ชื่อรุ่น	รหัสรุ่น
New PCX160	WW160P, WW160AP

ยางนอกล้อหลังสึกหรือผิดปกติ

ภาพชุดนูนยึดเครื่องยนต์

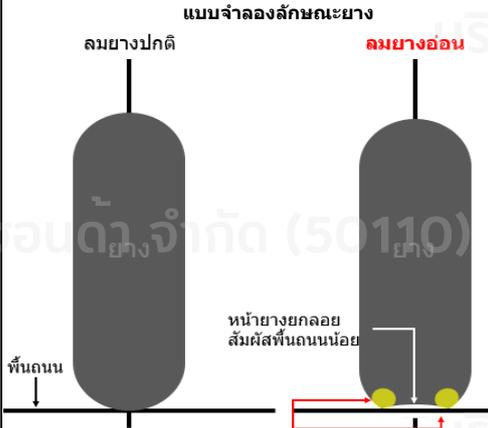
- ยางนอกล้อหลังสึกหรือผิดปกติ บริเวณแก้มยางด้านซ้ายและด้านขวา

ลักษณะการสึกหรอของยางผิดปกติ เกิดการสึกหรอบริเวณแก้มยางด้านซ้ายและด้านขวา หรือเกิดการสึกหรอของยางทั้งสองด้านไม่เท่ากัน

- พบว่าเกิดจากการใช้งานในสภาพแรงดันลมยางอ่อนซ้ำๆ เป็นเวลานาน และเกิดจากชุดนูนยึดเครื่องยนต์มีขนาดผิดไปจากมาตรฐาน

- ยกระดับในกระบวนการผลิตชุดนูนยึดเครื่องยนต์ ควบคุมให้อยู่ในค่ามาตรฐาน
